Do Uczestników postępowania nr IR.271.004.2026.KB

Dotyczy: postępowania o zamówienie publiczne pn.: „Termomodernizacja budynku Przedszkola Gminnego nr 4 w Kłobucku”.

Ogłoszenie nr 2026/BZP 00107312/01 z dnia 2026-02-11

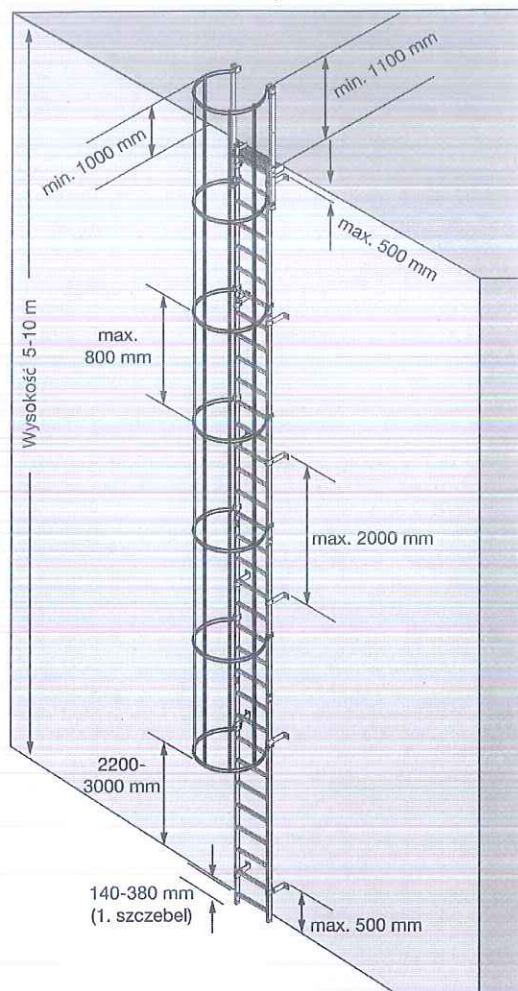
Jaka drabinka systemowa gdzie?

Zamawiający uszczegóławia wymagania dotyczące planowanej do montażu drabinki systemowej nawiązując do odpowiedzi nr 3 z dnia 25.02.2026 r.

Drabinkę systemową należy wykonać w miejsce istniejącej drabinki. Drabina powinna być jednobiegowa, wyposażona w kosz ochronny z zabezpieczeniem wejścia na dach. Drabina wykonana ze stali ocynkowanej, malowanej proszkowo, w kolorze uzgodnionym z Zamawiającym.

Drabina systemowa na dach musi spełniać następujące wymagania:

- Szczeble powinny być szerokie na minimum 500 mm
- Maksymalny rozstaw szczebli może wynosić 300 mm

- Odstęp między ścianą a szczeblem, nie może być mniejszy niż 15 cm
- Drabiny o długości przekraczającej 10 m, muszą być wyposażone w podest spoczynkowy
- Na szczycie drabiny musi znajdować się stopień zejścia
- Drabina musi być wyposażona w pałaki ochronne w rozstawie nie większym niż 150 cm
- Drabina musi być kotwiona do ściany nie rzadziej niż co 2,00 m

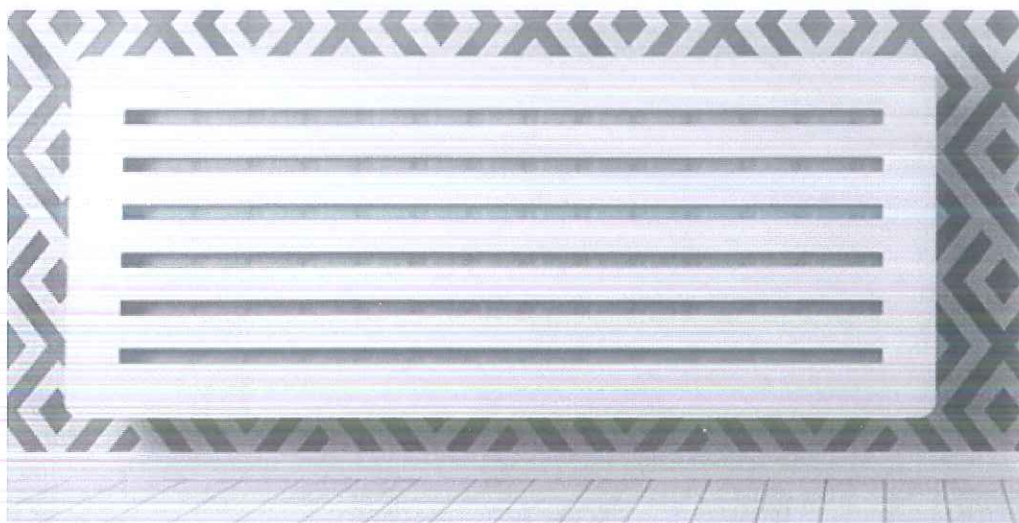
Czy w zakresie wyceny są również osłony na kaloryfery? Jeśli tak to potrzebne będą również informacje jakie to by miały być osłony, w jakiej ilości oraz gdzie umieszczone.

W pomieszczeniach przeznaczonych na zbiorowy pobyt dzieci pom. 0.21, 0.22, 0.24 0.26, 0.29, 0.31, 0.33, 0.34, 0.28, 0.42 należy zastosować osłony grzejnikowe. Łącznie 16 kpl. osłon grzejnikowych. Osłony wykonać z płyty MDF. Wzór i kolor do uzgodnienia z Zamawiającym na etapie realizacji. Ponadto Zamawiający zamieścił zdjęcia istniejących osłon przeznaczonych do demontażu w pliku „Zdjęcia osłon do demontażu”.

Zdjęcie poglądowe osłon grzejnikowych oczekiwanym wzorem szczelin.
